# 日立マイクロコンピュータ技術情報

題目	SH7052 / SH7053 / SH7054 ハードウェアマニュアル イレース/イレースベリファイフロー訂正		発行番号	TN-SH7-227A	
			分類	1. 仕様変更 2. <b>ドキュメント訂正追加等</b> 3. 仕様上の注意事項	
適用製品	HD64F7052	対象ロット等	関連資料	SH7052F-ZTAT	Rev.
	HD64F7053	全ロット		SH7053F-ZTAT	第2版
	HD64F7054			SH7054F-ZTAT	有効期限
				ハードウェアマニュアル	永年

SH7052F-ZTAT / SH7053F-ZTAT / SH7054F-ZTAT ハードウェアマニュアル第2版のイレース/イレースベリファイフローを訂正致します。

【変更前】 P.771 図 20.15 イレース/イレースベリファイフロー および  
 P.821 図 21.15 イレース/イレースベリファイフロー

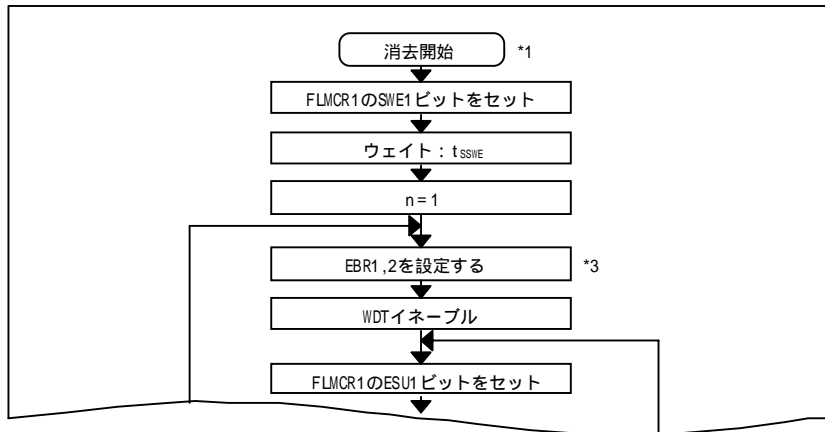
変更内容 : (1) 「消去対象全ブロックの消去終了?」で「No」の時の戻り先を訂正  
 (2) 「n = 100?」で「No」の時の戻り先を訂正
